«ZXM-MoonSound»

revision 01

Важное замечание при самостоятельной сборки карты.

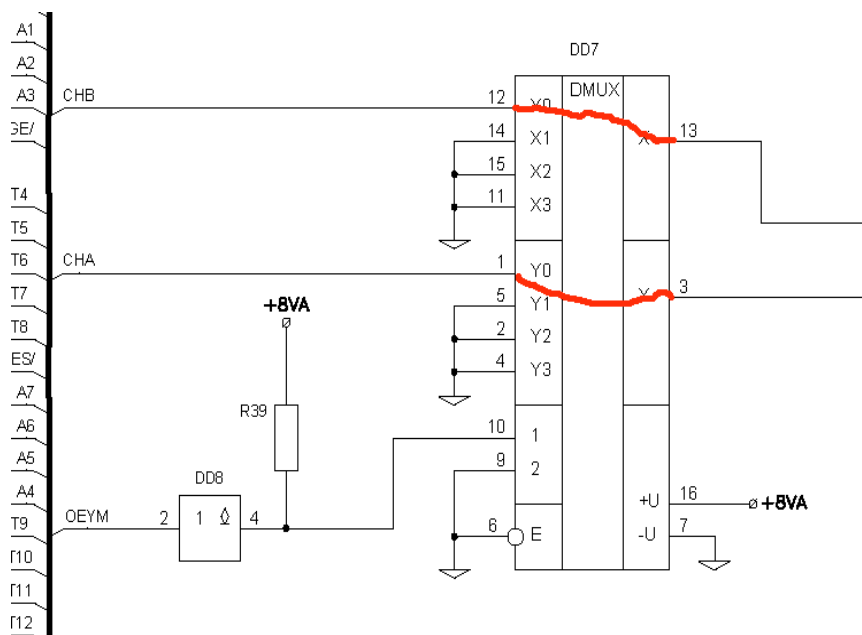
В процессе проектирования ревизии 01 карты были установлены дополнительные элементы DD7, DD8 и R39. Предполагалось на время прохождения переходных процессов (слышимый щелчок в аудиотракте) в момент включения отключать выходную часть микросхемы DA2 (YAC512). Но при запуске обновленной схемы ситуация по сути не изменилась, а в некоторых случаях добавились дополнительные щелчки в момент коммутации DD8. Так что смысла в дополнительных элементах нет. Поэтому при самостоятельной сборки карты эти элементы не стоит устанавливать. А между выводами 12 и 13, 1 и 3 микросхемы DD7 навести перемычки.

Важно: В варианте плат от Виталия Михалькова (MV1971) перемычки уже стоят на плате. Это было предусмотрено изначально и предполагалось их резать, если нововведение сработает. Увы, не сработало, так что на его варианте платы просто не устанавливаем дополнительные элементы.
